Du 5 décembre 2016 au 3 janvier 2017

### **COMMUNE DE FLEURANCE**

### **Dossier de Demande d'autorisation Travaux de protection contre les inondations**

## **RAPPORT**

Rives du Cussé : arasement des digues Sud -rive gauche et rive droite – surfaces restituées nettoyages

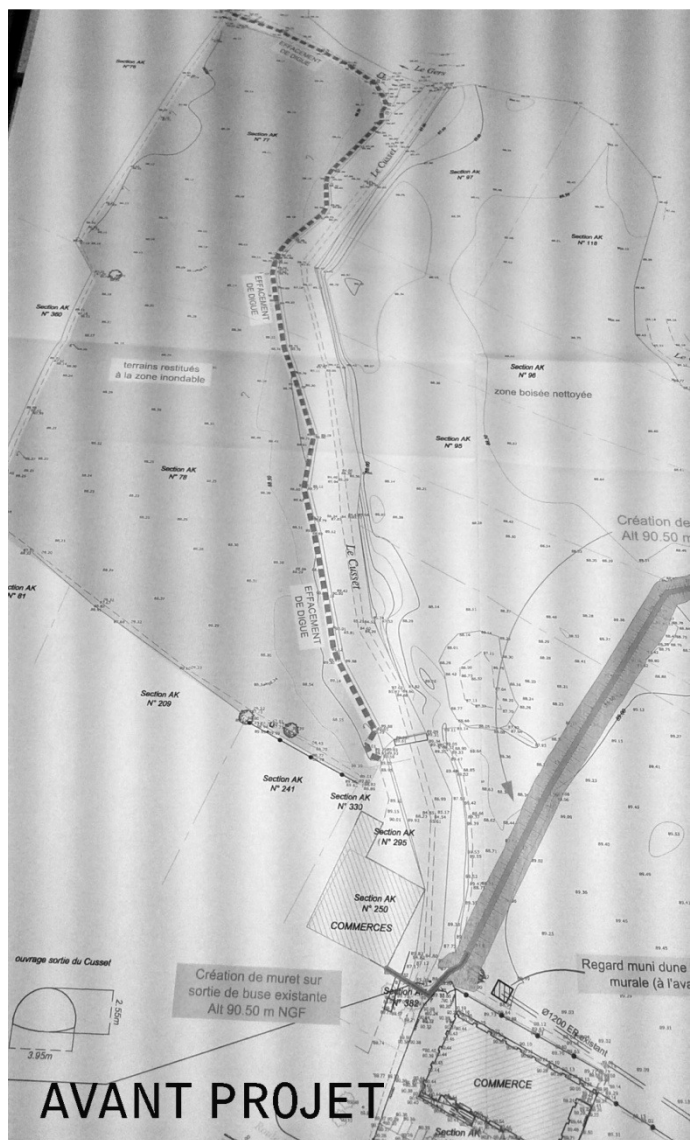
*Cette question vient en préambule, en effet, du périmètre exact et définitif du projet et découlent en grande partie les réponses aux questions suivantes.*

*La carte topographique et la visite du site confirment l'absence de digue sur au moins  $\frac{3}{4}$  du tracé*

- *La commune envisage-t-elle ou non l'arasement du « vestige de digue » existant, une mise à jour plus cohérente de l'avant projet a-t-elle été effectuée ?*
- *La commune peut-elle également corriger le bilan des surfaces protégées et restituées?*
- *La commune peut-elle veiller à la cohérence également des différents documents de présentation (le programme de travaux diffère au gré de chacun des mémoires de présentation) ? Fournir à minima la note de présentation et la notice d'avant projet corrigées*
- *En effet, le nettoyage des bois est d'une part limité au strict dégagement des troncs tombé dans une bande de 10 des rives d'autre part en aucun cas un nettoyage même conséquent n'est en mesure de constituer une restitution de la 50% de la surface nettoyée au champ d'expansion des crues... ???*

**6.1.1 La commune envisage-t-elle ou non l'arasement du « vestige de digue » existant, une mise à jour plus cohérente de l'avant-projet a-t-elle été effectuée ?**

Le vestige de digue existant rive droite du Cussé sera soit conservé soit échancré en fonction de la position de la DDT sur cette portion de digues.

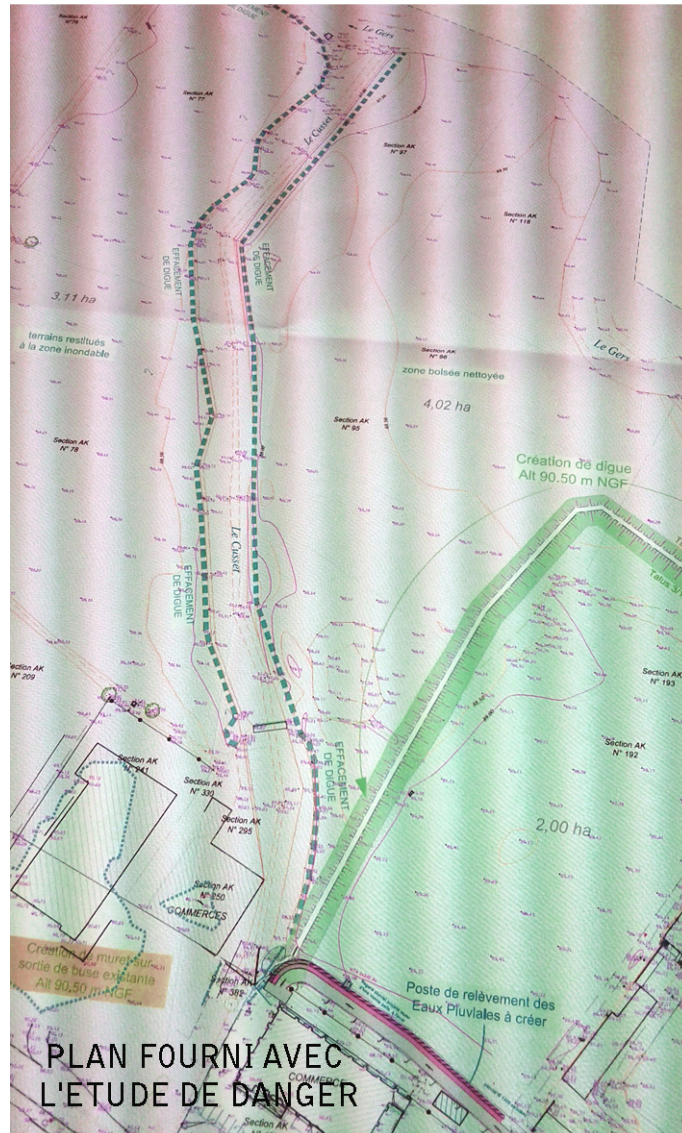
*Le document d'avant projet ne représente plus l'arasement du tronçon existant.*

*Le plan fourni avec le dossier de l'étude de danger figure à nouveau une digue à supprimer sur l'intégralité de la rive droite du Cussé*

Zone en amont du Gers – digues arasées Nord – régime de propriété

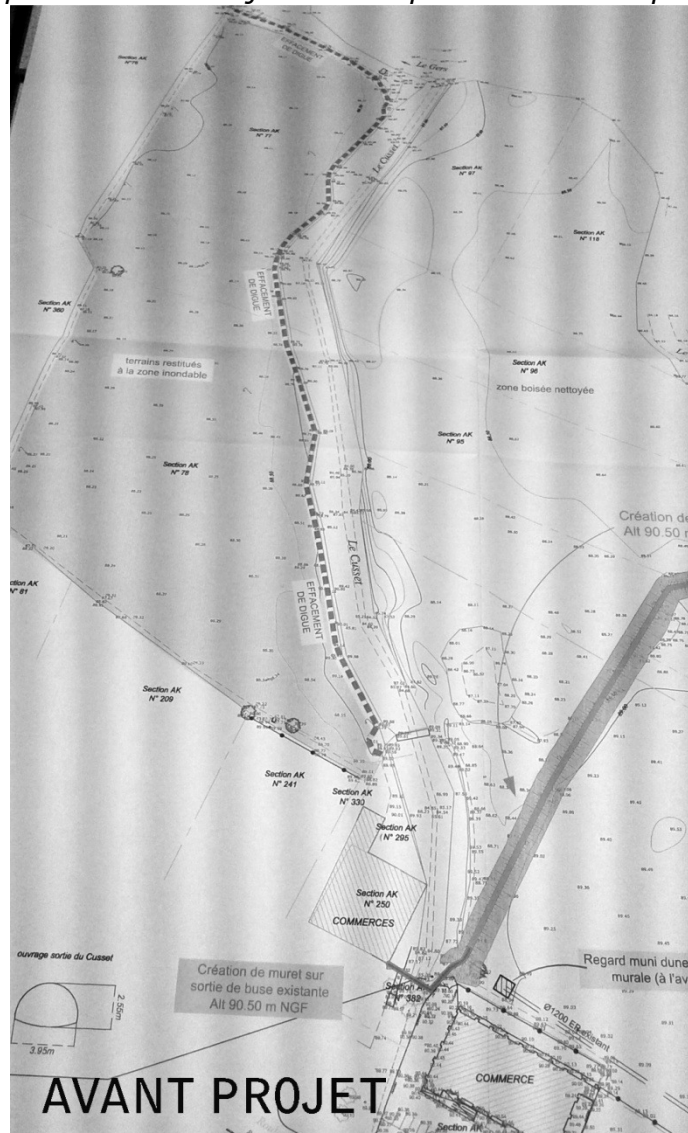
*Manifestement la commune n'est pas propriétaire des parcelles contenant les digues à araser de cette zone, ni des autres parcelles situées dans la zone restituée. (observation de Mme Gesta)*

*De plus si le plan fourni pour l'étude de danger comporte bien mention de la zone Sud, tout comme le plan de la demande d'autorisation.*

le plan d'Avant Projet ne la représente même pas :

- Clarifier l'intention communale envers cette zone, sera-t-elle achetée et restituée à terme au champ d'expansion des crues ?
- L'emplacement de la « réhausse de digues » se situe-t-il sur les terrains de Mme Gesta ou sur la bande de terrain cadastrée
- Reformuler le bilan des surfaces restituées en fonction de celle-ci.

**6.1.5 Clarifier l'intention communale envers cette zone : sera-t-elle achetée et restituée à terme au champ d'expansion des crues ?**

La commune de Fleurance a acquis en 2014 les parcelles cadastrées AK 111, 112, 105, 136 et 99 afin de développer une thématique sur la biodiversité et la protection des espèces.

Afin d'être propriétaire de l'intégralité de l'espace situé en amont du Gers, la commune envisage d'acquérir les parcelles cadastrées AK 107, 108, 109 et 110.

Une fois toutes acquises, ces parcelles seront restituées au champ d'expansion des crues du Gers.

**6.1.6 L'emplacement de la « rehausse de digues » se situe-t-il sur les terrains de Mme Gesta ou sur la bande de terrain cadastrée ?**

La digue de protection prévue le long de la caserne des pompiers sera réalisée sur la parcelle AK 286 appartenant à la commune.
